Projet de PLU de Maincy

Avis de la SCI VALTERRE

le 7 juillet 2026

1. L'EBC du Petit Parc

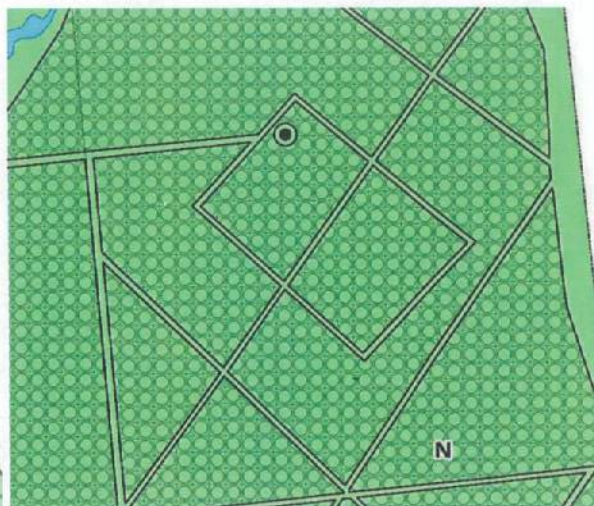
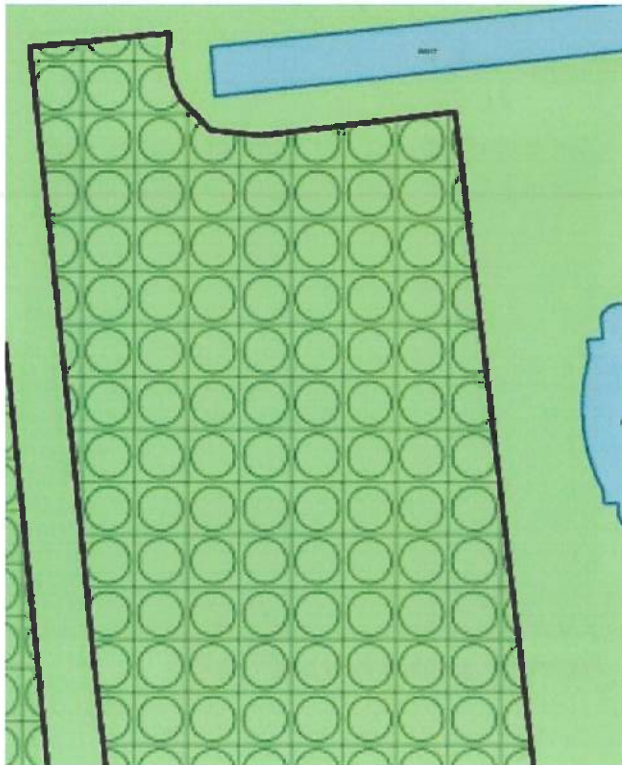
Le schéma directeur du domaine prévoit de rouvrir la Clairière du Cloître et l'Allée de la Boule de Buis en replantant des haies basses à hauteur d'appui :

Or le projet de PLU prévoit un EBC à ces deux emplacements :

En conséquence, la disposition du projet de PLU fait obstacle à la mise en œuvre du schéma directeur.

Il est nécessaire de supprimer cet EBC dans le projet de PLU.

En conséquence, nous demandons au commissaire enquêteur d'émettre une réserve tendant à la modification du projet de PLU par la suppression de l'EBC sur ces deux sites du Petit Parc, afin d'assurer sa cohérence avec les objectifs du PADD, la prise en compte des caractéristiques propres du Domaine de Vaux-le-Vicomte et le respect des contraintes patrimoniales, paysagères et fonctionnelles du site.

2. L'EBC du Bosquet de la Patte d'Oie

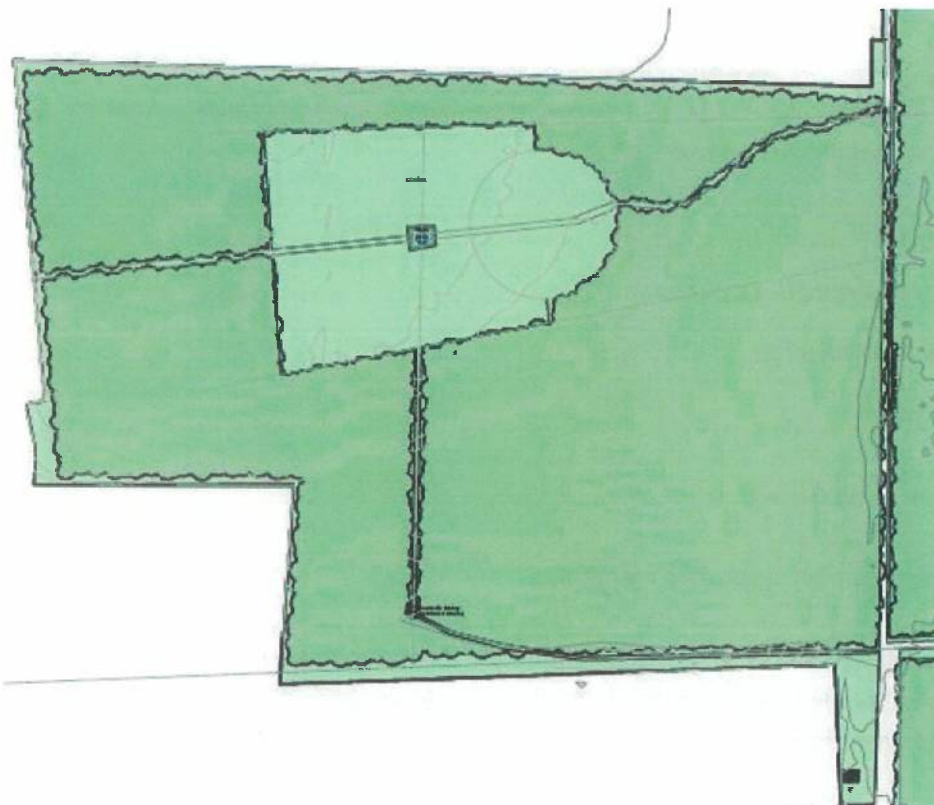
Le projet de PLU identifie sur ce bosquet un EBC.

En conséquence, nous demandons au commissaire enquêteur d'émettre une réserve dans le projet de PLU en vue de la suppression de l'EBC sur la surface du Bosquet de la Patte d'Oie afin d'assurer la cohérence avec le PADD et le schéma directeur du domaine.

3. L'EBC de la Clairière du Petit Parc de Maincy

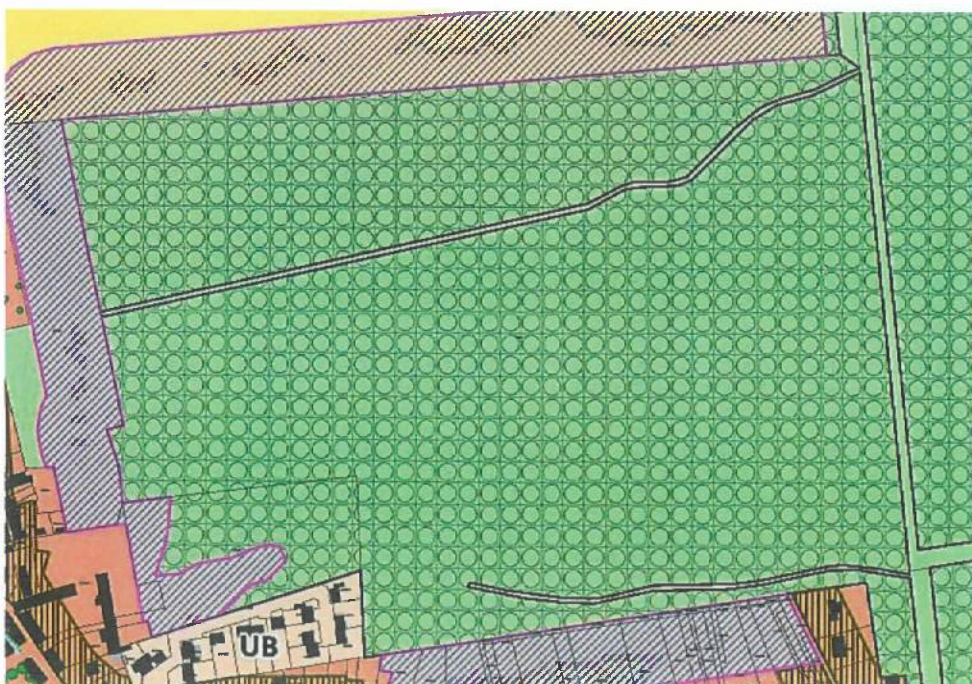
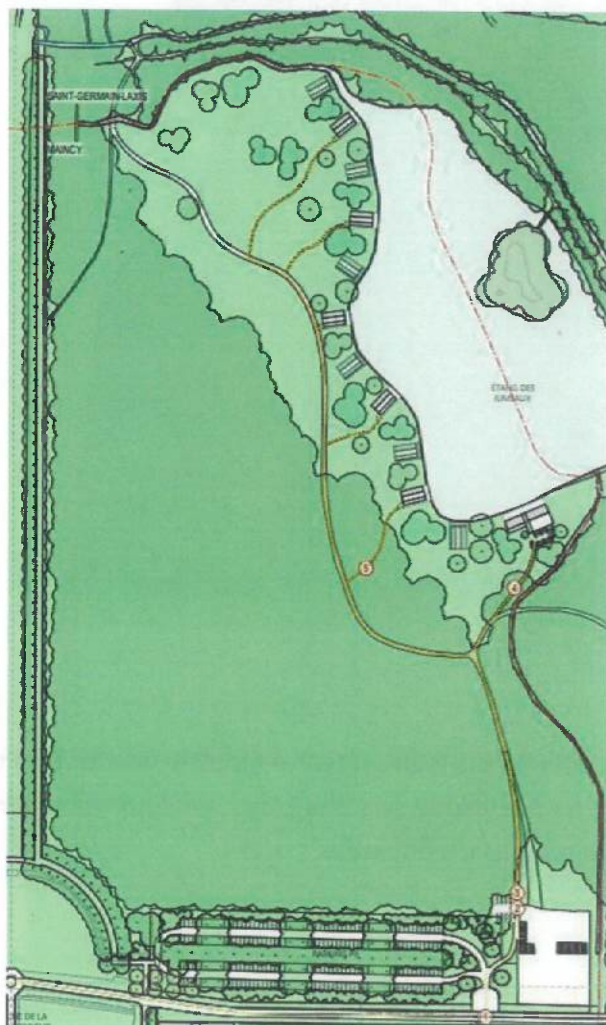
Pour cette excroissance du Grand Parc vers le village de Maincy, le schéma directeur prévoit de remettre en valeur la source et la fontaine Saint Nicolas au milieu d'une clairière :

Or le projet de PLU prévoit un EBC à cet emplacement.

En conséquence, nous demandons au commissaire enquêteur d'émettre une réserve dans le projet de PLU en vue de la suppression de l'EBC au centre du Petit Parc de Maincy afin d'assurer la cohérence avec le PADD et le schéma directeur du domaine.

4. L'EBC du Parc des Jumeaux

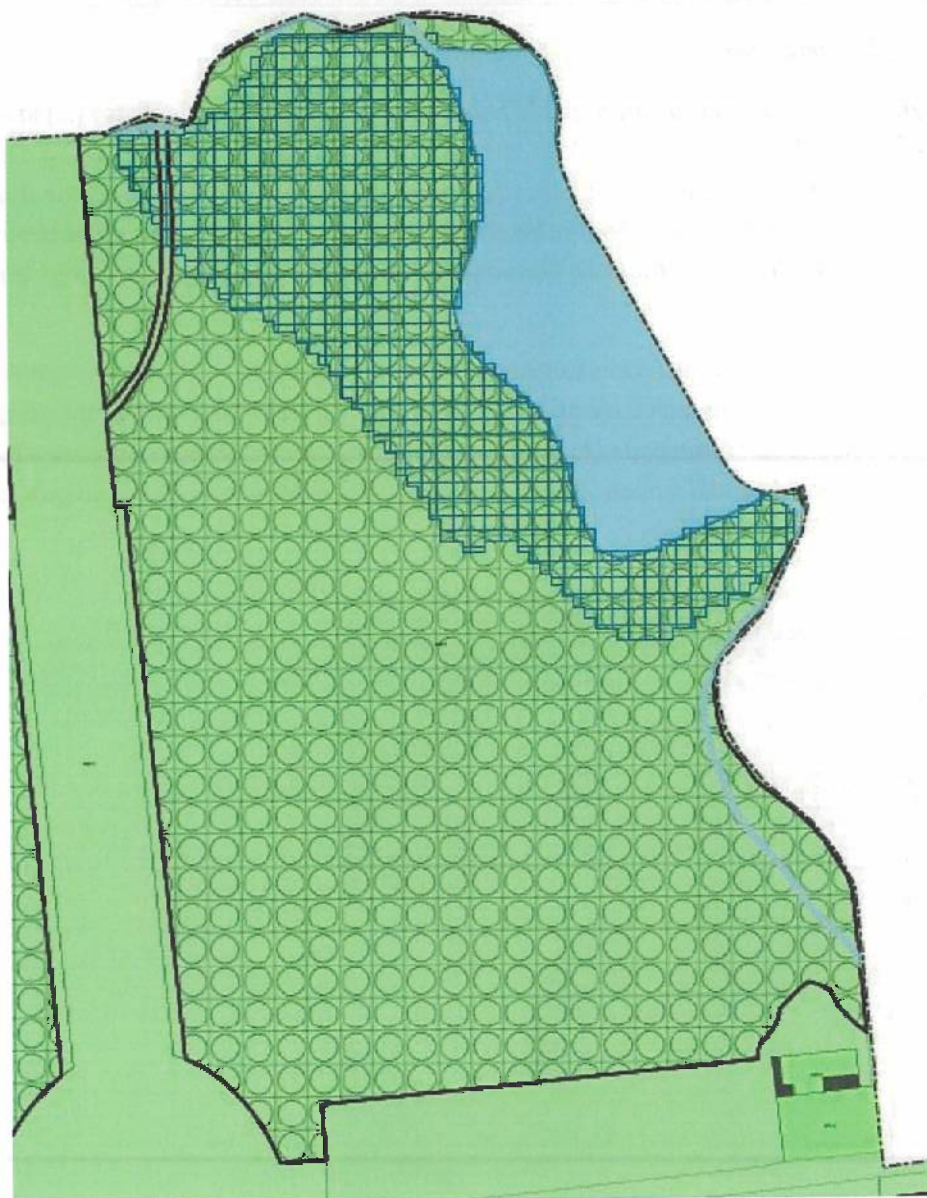
Le schéma directeur envisage à cet endroit la création d'un écolodge dans la clairière.

Or le projet de PLU identifie un EBC à cet emplacement :

En conséquence, nous demandons au commissaire enquêteur d'émettre une réserve dans le projet de PLU visant à supprimer l'EBC en rive droite de l'Etang des Jumeaux afin d'assurer la cohérence avec le PADD et le schéma directeur du domaine.

5. L'EBC du Grand Parc

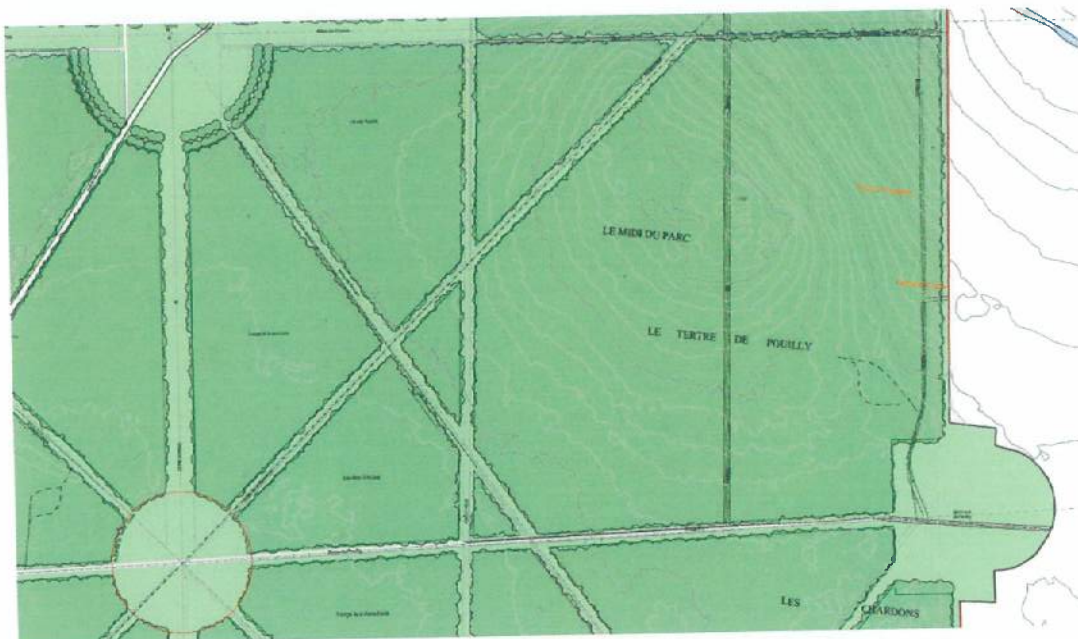
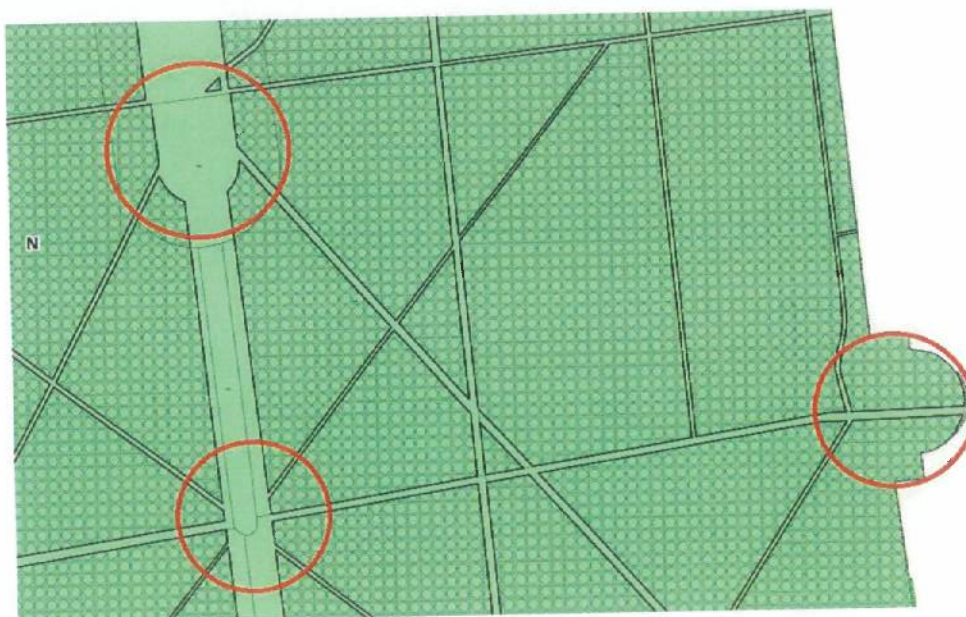
Or le projet de PLU identifie des EBC à ces emplacements :

En conséquence, il résulte de ce qui précède qu'afin d'assurer la cohérence avec le PADD et le schéma directeur du domaine, nous demandons au commissaire enquêteur d'émettre une réserve sur le projet de PLU en vue de la suppression des EBC en 3 endroits du Grand Parc :

- 1. *Le Rond de La Belle Étoile ;***
- 2. *La Demi-lune de Pouilly ;***
- 3. *La Grande Demi-Lune de l'Hercule.***

6 – 7. L'EBC de la Casette et de l'Hippodrome

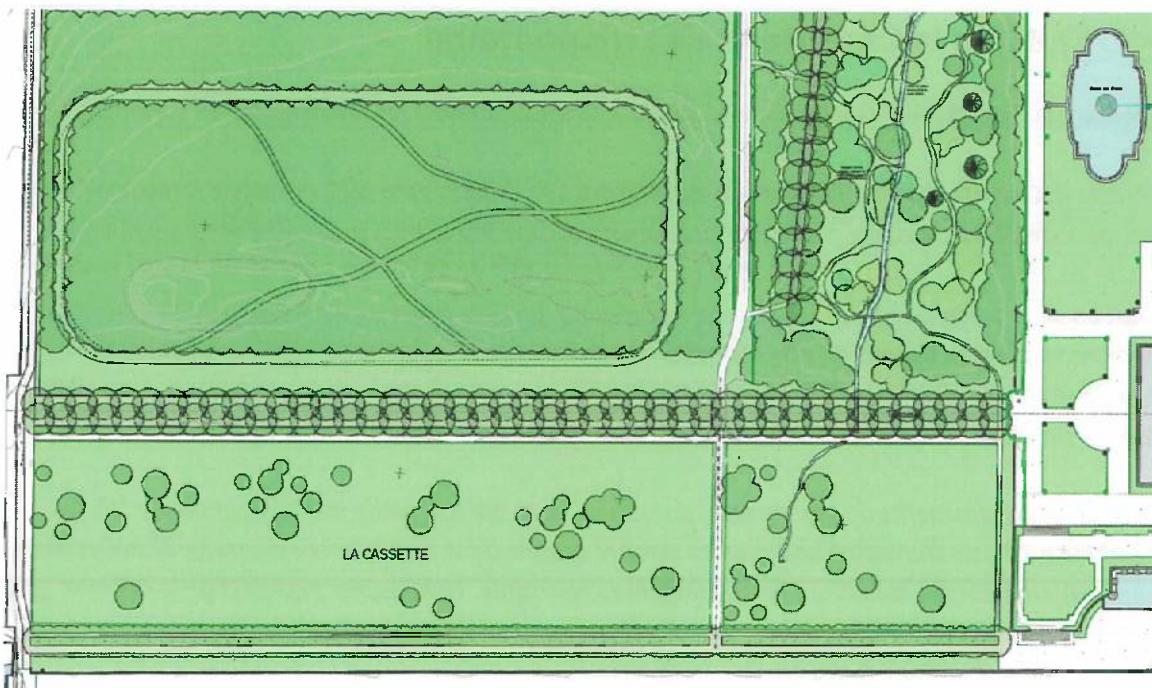
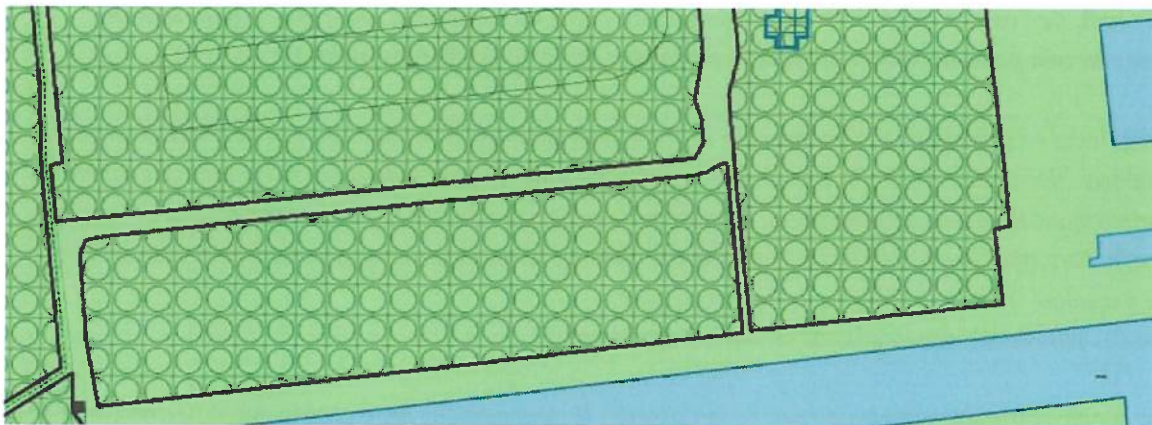
Or le PLU identifie des EBC à ces endroits :

En conséquence, afin d'assurer la cohérence avec le PADD et le schéma directeur du domaine, nous demandons au commissaire enquêteur d'émettre une réserve dans le projet de PLU sur la création d'un EBC sur le Pré de la Cassette (de part et d'autre de l'Allée de Maincy) et sur l'Hippodrome.

8. Le Bosquet de La Maréchale

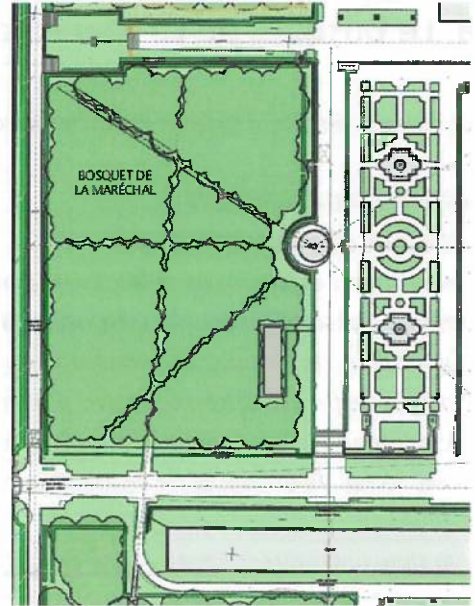
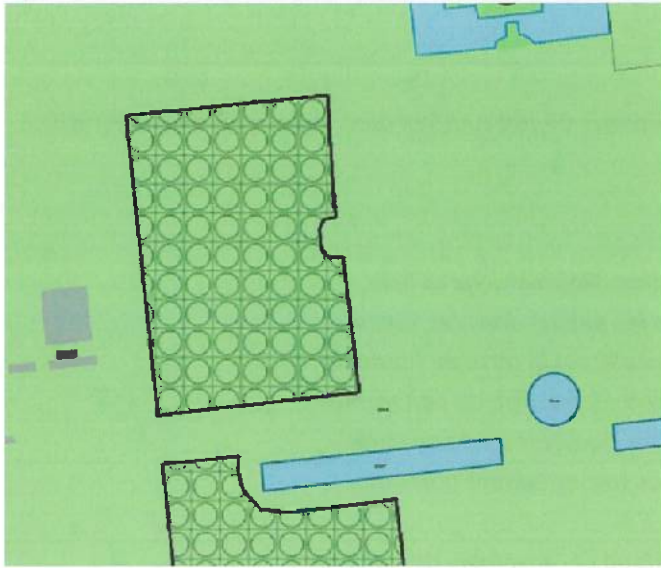
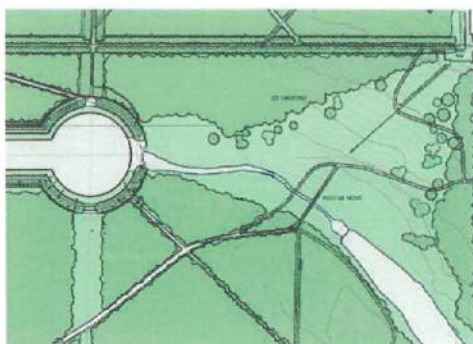
Le projet de PLU prévoit de maintenir en EBC le Bosquet de La Maréchale.

En conséquence, afin d'assurer la cohérence avec le PADD et le schéma directeur du domaine, nous demandons au commissaire enquêteur d'émettre une réserve dans le projet de PLU afin de ne pas maintenir d'EBC sur le Bosquet de La Maréchale.

C. Le potager historique du domaine, à classer en secteur A

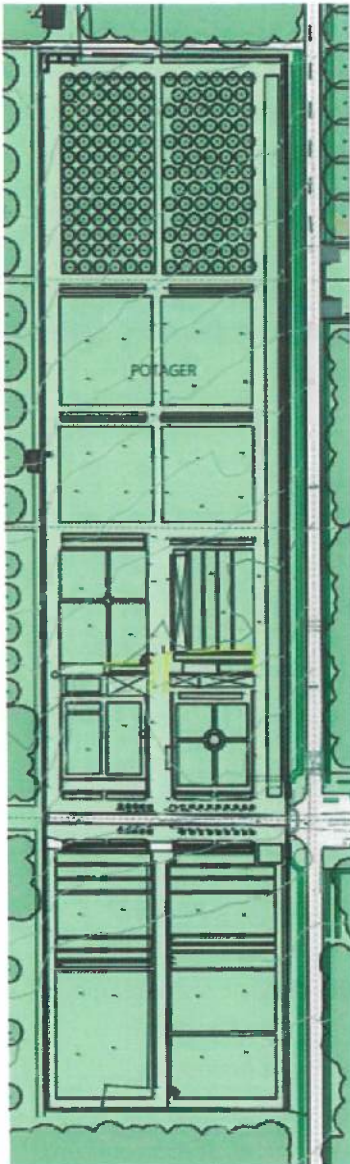
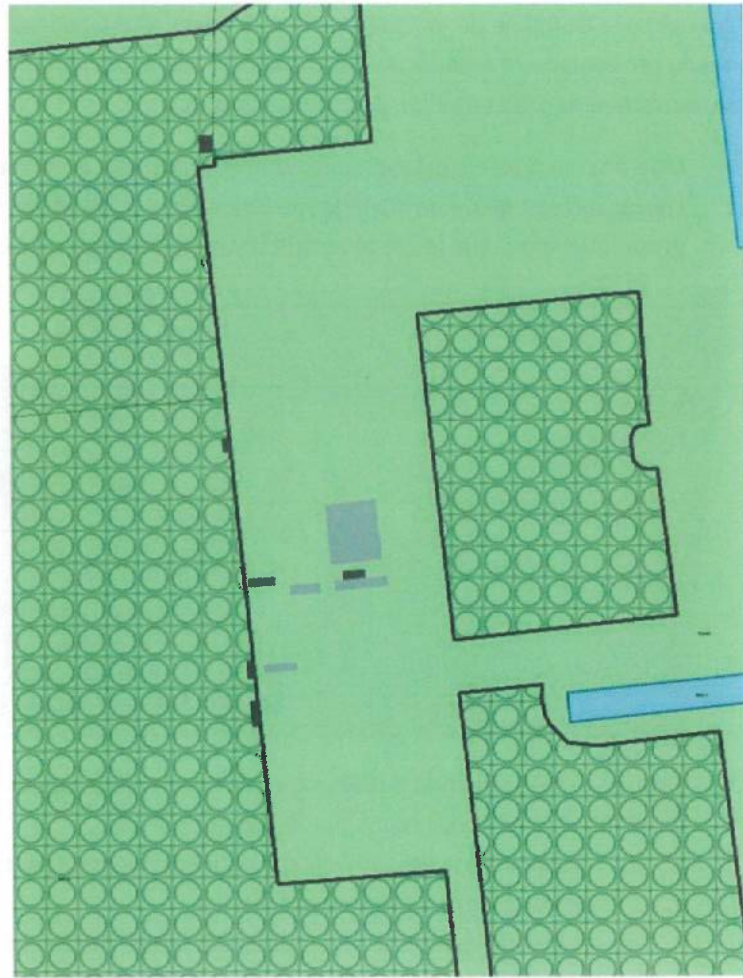
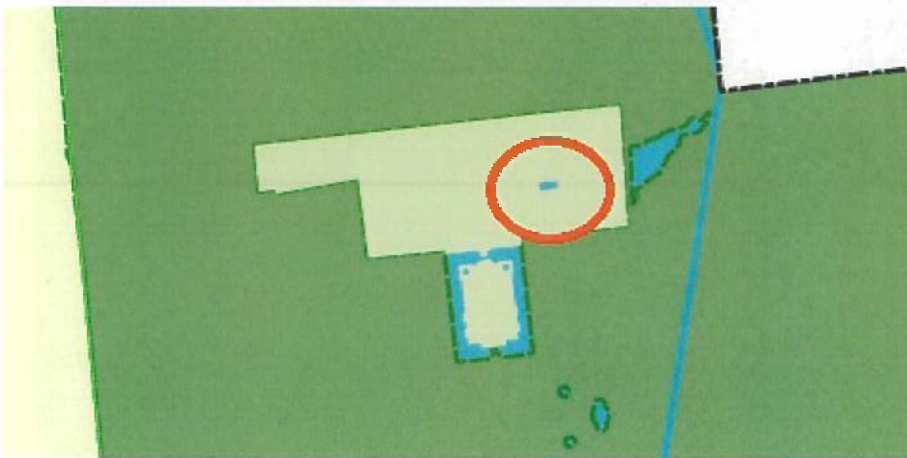
Or le projet de PLU classe le potager historique du domaine en zone naturelle :

En conséquence, nous demandons au commissaire enquêteur d'émettre une réserve dans le projet de PLU sur le secteur N du potager afin qu'il soit classé en secteur A.
